### CIRCULAR CON CONSULTA N° 3

#### Licitación Pública N° LP 47-ADIF-2016

**ADQUISICIÓN DE 745.000 DURMIENTES MONOBLOQUE DE HORMIGÓN  
PRETENSADO DE TROCHA ANCHA (1676 mm) Y 985.000 DURMIENTES  
MONOBLOQUE DE HORMIGÓN PRETENSADO DE TROCHA MÉTRICA  
(1000 mm)**

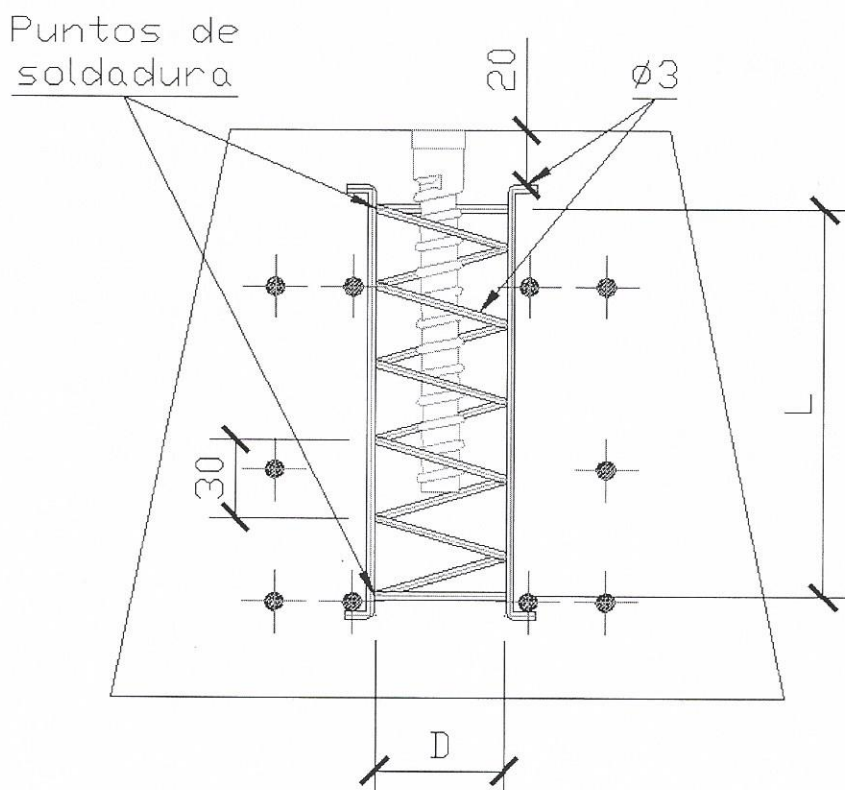
La armadura en espiral que se pide en el punto 8.6, indica diámetro mínimo 3mm y paso de 30 mm.

Solicitamos:

Indicar diámetro del espiral y longitud del mismo.

Especificar tipo de acero (la indicación del artículo 3.6.1 del Cirsoc 201-2005 referida en el punto 7.7 del PCP no lo determina claramente).

Pregunta:

Se acepta tomar como tipo de acero alambre recocido, bajo carbono, calibre 10, 3.25 mm de diámetro?

Solicitamos nos envíen un detalle de la armadura de refuerzo espiralada que solicitan en coincidencia con la ubicación de la vaina plástica en el punto 8.6.2 *Sección III del PCP*. (Está aclarado el paso y el diámetro del hierro, pero no está indicado el diámetro del espiral ni los recubrimientos ni la longitud del espiral).

Las armaduras de refuerzo espiraladas que se colocan en coincidencia con la ubicación de las vainas plásticas, estarán conformadas por barras de acero lisas soldables de uso estructural, de una resistencia mínima a la fluencia de 220 MPa, pudiendo ser aquellas que cumplen la norma IRAM- IAS U 500-502 "Barra de acero laminado en caliente, lisa y de sección circular para

armaduras en estructuras de H<sup>o</sup>. No se admitirá el uso de alambres de acero recocido de bajo carbono.

Con respecto a la configuración de la espiral, la misma no podrá tener un paso mayor a 30 mm y su diámetro "D" no podrá ser superior a los 60mm. La longitud "L" de la espiral quedará definida en función de la configuración de la armadura de pretensado, según lo indicado en el esquema adjunto. Asimismo, se deberá prever algún mecanismo por el cual la posición de la armadura se encuentre asegurada durante el proceso de hormigonado, respetando en todo momento los recubrimientos mínimos especificados en el PCP.

Se presenta a continuación un esquema tipo de la armadura de refuerzo, cuya geometría deberá adecuarse a la posición de la armadura longitudinal que presente el diseño del durmiente:
